工程指示 / 要求簡箋(E.I.)

工程指示編號：EI / 2866 / 2.1 修改版次：B
 工程編號：J851 工程名稱：青衣明翹匯
 工程項目：幕牆單元件- 地盤用鋁料加工圖
 收件人：生統 發件人：Yancy Chen 日期：11/01/2021

修改日期	採用工廠	地盤	圖紙名稱	單元組裝圖	復核	數量
	材料顏色	Dark Grey	材料	-	批准	單件重量
						(KG)

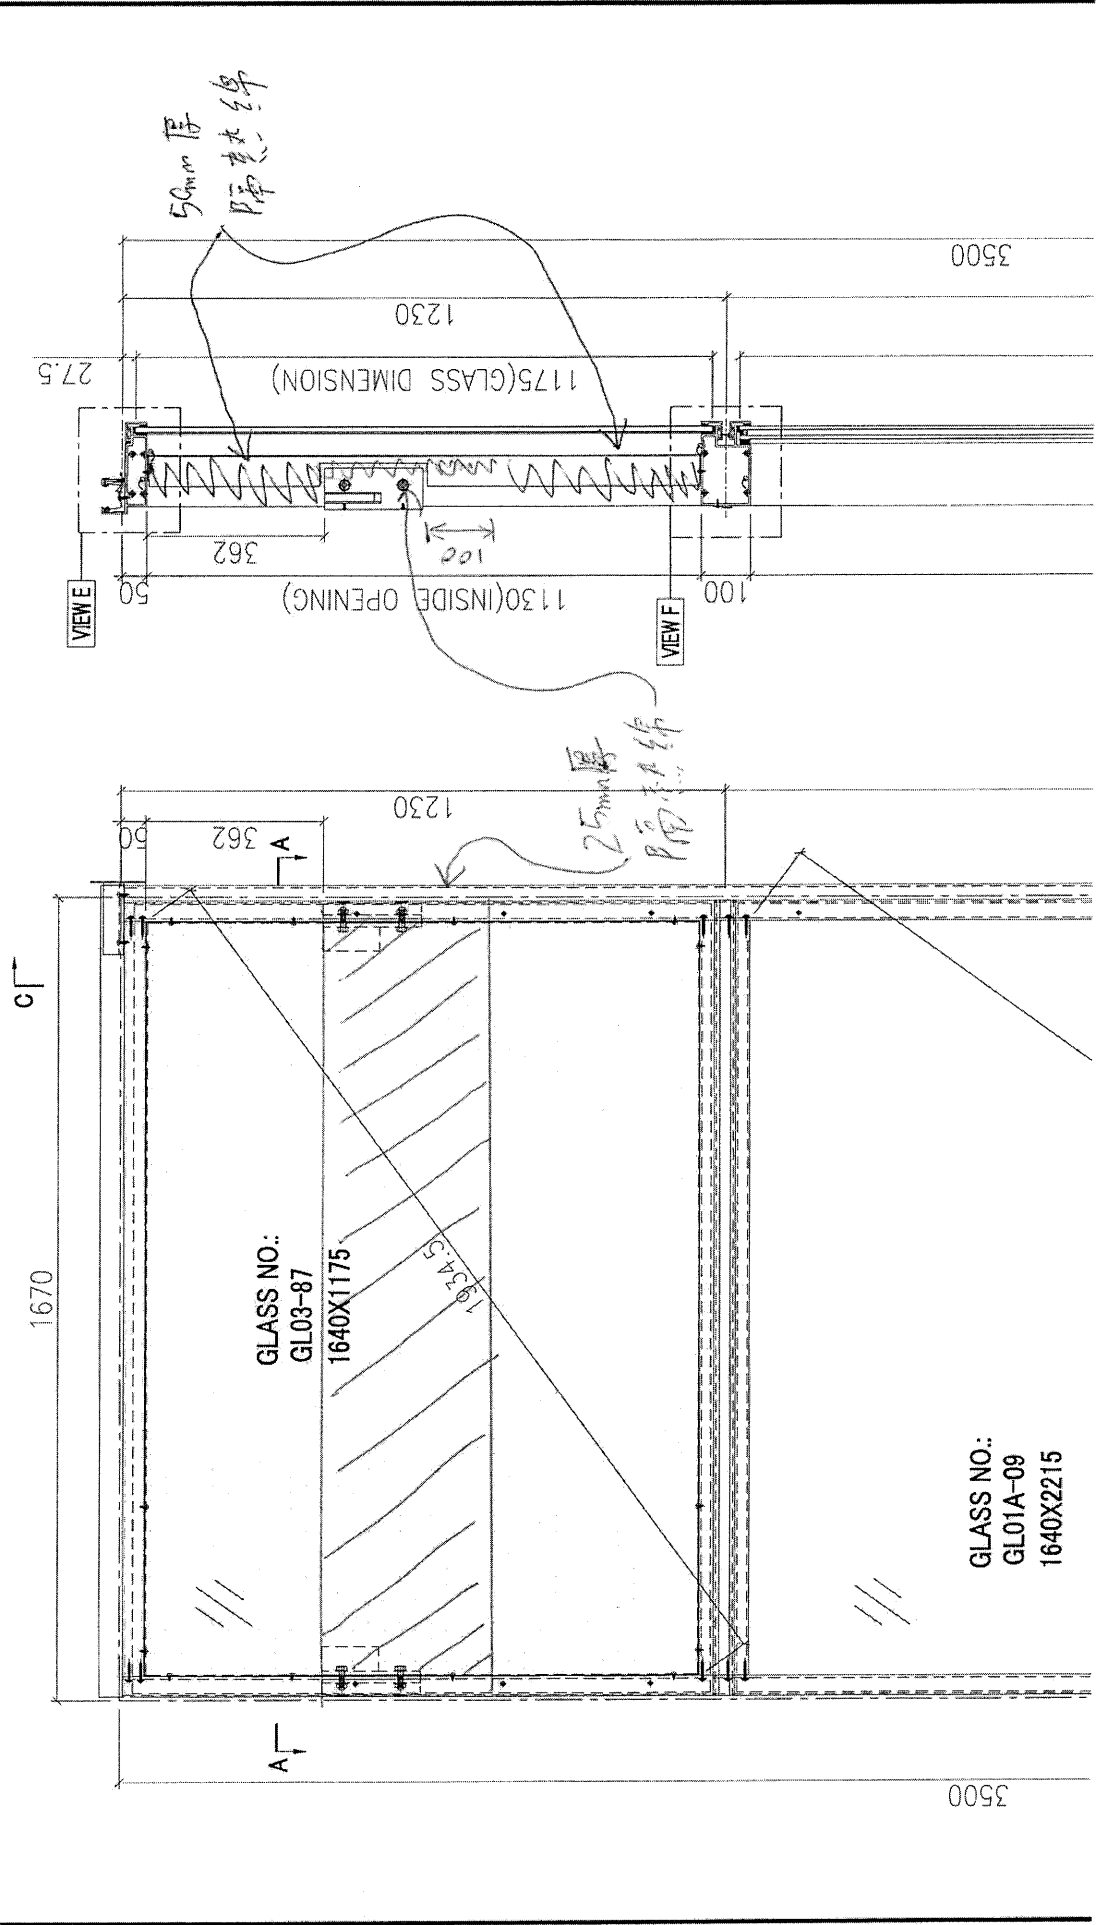
根據東莞廠(王良)微信，單元件掛碼處隔熱棉厚度，詳附件修改圖紙。

碼位是要求用 25mm 厚隔熱綿，有提細佬，細佬係 EI 中應該有提示
